WYJAŚNIENIA SIWZ NR 1

Dotyczy: postępowania o udzielenie zamówienia publicznego na **przebudowę 11 zatok autobusowych oraz budowę 12 tablic informacji pasażerskiej zintegrowanych z Systemem Zarządzania i Sterowania Ruchem TRISTAR w Gdyni**, w ramach przedsięwzięcia „Rozwój zrównoważonego transportu publicznego w Gdyni poprzez inwestycje infrastrukturalne, m. in. utworzenie węzła integracyjnego Gdynia – Chylonia” /Program Operacyjny Infrastruktura i Środowisko 2014-2020, prowadzonego w trybie przetargu nieograniczonego, z dopuszczeniem składania ofert częściowych - Część 1, 2, 3 i 4.

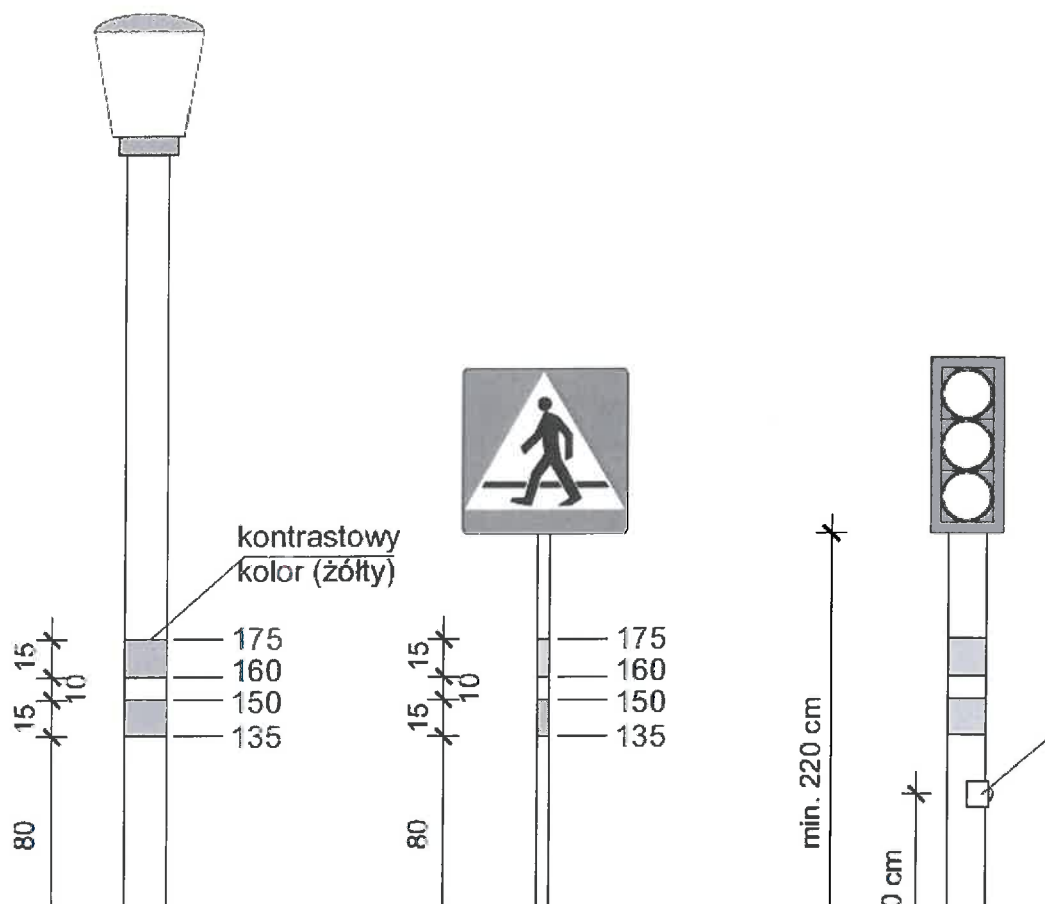
Dot. cz. 1 zadania od 1 do 5 - na planie sytuacyjnym (PW branża drogowa) oraz w projekcie stałej organizacji ruchu zaznaczono do wykonania:

- plan dotykowy układu przystanku,
- oznakowanie słupa trakcyjnego,
- słupki pomarańczowe elastyczne,

Brak tych elementów w kosztorysach. Jeśli te elementy wchodzą w zakres zamówienia proszę o korektę kosztorysów oraz podanie szczegółów/parametrów dotyczących wyżej wymienionych elementów.

Zakres przedmiotu zamówienia nie obejmuje wykonania „planów dotykowych układu przystanków” i nie należy tych kosztów uwzględniać w cenie oferty.

Oznakowanie słupa trakcyjnego należy wykonać zgodnie z opracowaniem „Standardy Dostępności dla Miasta Gdyni (str. 11), zamieszczonym pod adresem:

"Znaki drogowe, latarnie i inne elementy pionowe lokalizowane bezpośrednio w strefie pasa ruchu pieszego oraz w obrębie przejść dla pieszych powinny być oznaczone kontrastowymi pasami (zalecany jest kolor żółty [1] (Przyjęto, że najlepszym kolorem jest mocno rozpoznawalny kolor żółty tzw. kolor bezpieczeństwa wg standardów US (ANSI Z535.1-1991, pkt 6.3) i normy międzynarodowej ISO 3864-1984.) lub inny kolor o kontraście powyżej 50% - patrz Karta Standardów nr 2) z zaleceniem zastosowania farb lub folii odbłaskowych. Przykład lokalizacji oznaczeń przedstawiono na ryc. 3.5."

Słupki pomarańczowe elastyczne, należy wykonać na wzór oznakowania U-12c, zgodnie z „Rozporządzeniem Ministra Infrastruktury z dnia 3 lipca 2003 r. w sprawie szczegółowych warunków technicznych dla znaków i sygnałów drogowych oraz urządzeń bezpieczeństwa ruchu drogowego i warunków ich umieszczenia na drogach wraz z załącznikami 1 – 4 z dnia 23 grudnia 2003r. (Dz.U. z 2003r., Nr 220, poz. 2181)”
